# TPS54335ADDAR\_PH端子波形

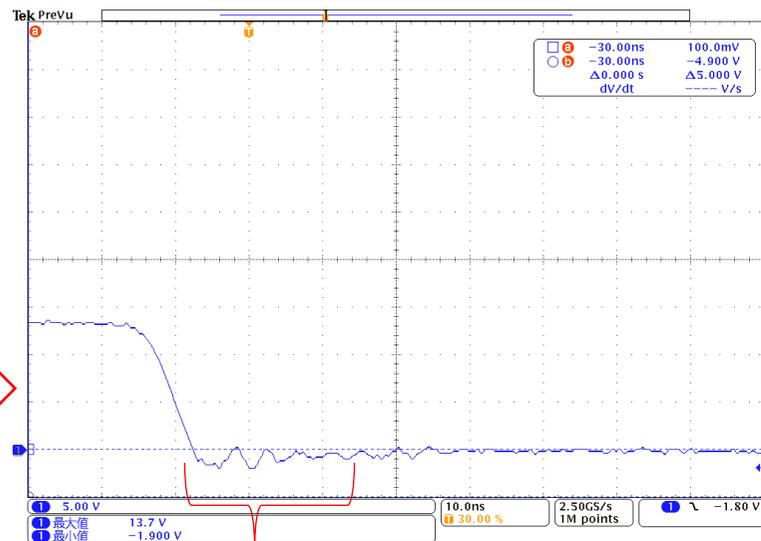
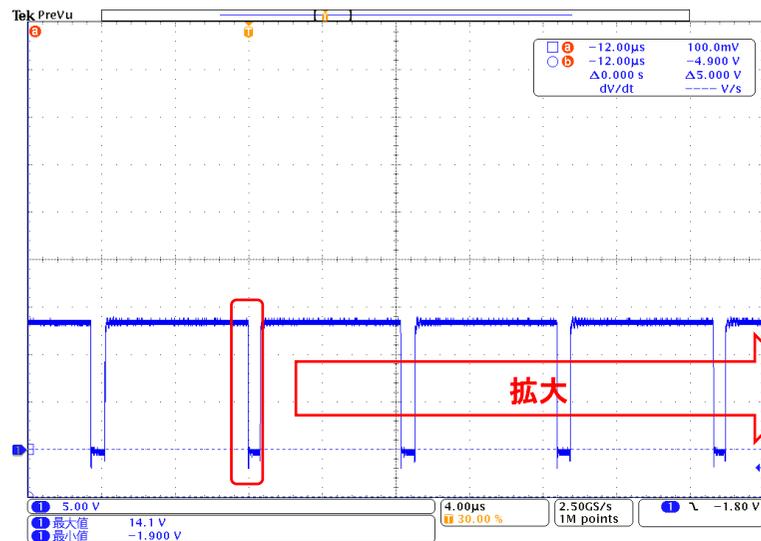
10ns以下かつ-3V以下で数回に渡り、マイナス電圧となります。  
デレーティングは問題無いでしょうか？
